**UNIVERSIDAD DISTRITAL FRANCISCO JOSE DE CALDAS  
CONVOCATORIA PUBLICA 014 DE 2018**

**CONSOLIDADO DE RESPUESTAS A OBSERVACIONES A LA EVALUACION INICIAL**

**OBJETO: CONTRATAR LA ADQUISICIÓN, INSTALACION Y CONFIGURACION DE EQUIPOS DE LABORATORIO DEL GRUPO DE ROBUSTOS, CON DESTINO A LOS LABORATORIOS DE LAS FACULTADES DE LA UNIVERSIDAD DISTRITAL FRANCISCO JOSÉ DE CALDAS, DE ACUERDO CON LAS CONDICIONES Y ESPECIFICACIONES PREVISTAS**

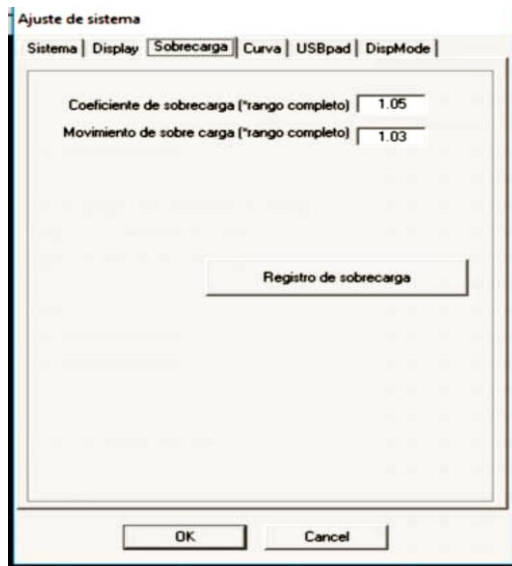
*Con respecto a la Máquina de Ensayos las observaciones son: "NO CUMPLE EL SOFTWARE DEBE SER EN ESPAÑOL NO SE OFRECE CERTIFICADO DE CALIBRACION. NO SE OBSERVA SENSOR DE PROTECCION DE CELDA DE CARGA".*

*Nuestras aclaraciones son como a continuación: La Máquina Universal de Ensayos WDW-10, existe la versión del software para ser seleccionando en idioma español, por favor referirse a la imagen abajo*

*Adicionalmente se confirma que la máquina se entrega calibrada por el fabricante y esta puede ser re-calibrada por alguna compañía dedicada a este tipo de calibraciones y que este acreditada por un organismo de acreditación, incluido ONAC, y dentro de la propuesta de APP MACHINES SAS está incluida la calibración en sitio por una compañía acreditada por ONAC con alcance para la capacidad de la máquina actualmente ofertada, se adjunta documento de una máquina instalada en Colombia de la marca Jinan Testing y calibrada en sitio por el INM*

*La Máquina cuenta con sensor de protección para sobrecargas en la celda de carga, por favor referirse a la imagen abajo de la configuración de la interface del software:*

**RESPUESTA DE LA UNIVERSIDAD:** En el anexo 3 no se ofrece la certificación de calibración.  
– Eso es mejoramiento de la oferta – No cumple
